**GEME**  
Gebäudemanagement  
Stadt Erlangen

DATUM: 15.10.2010	MASSTAB: 1:50	PL.NR:
<b>Dechsendorfer Platz 12</b>		
Behindertengerechter Eingang- Variante 2

Lageplan 1:1000

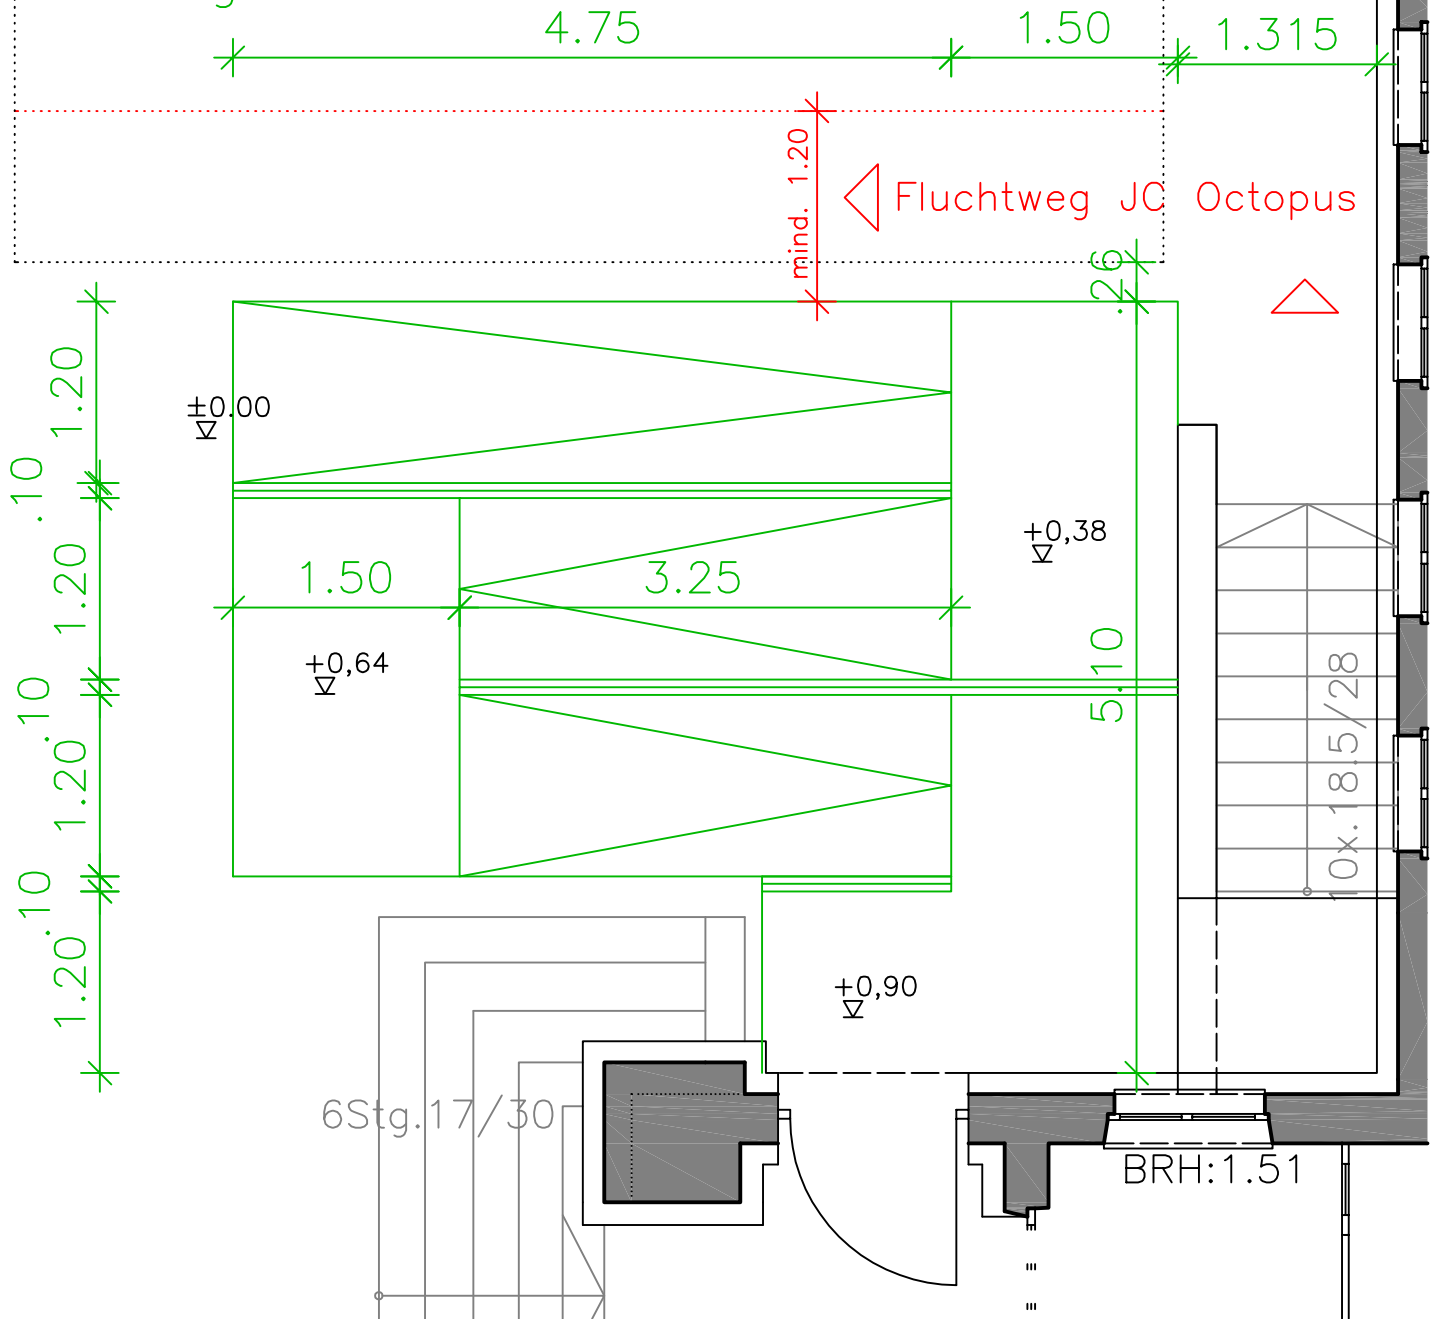
bei dieser Variante muß das Kirchweihzelt im Bereich des Fluchtweges gekürzt werden!
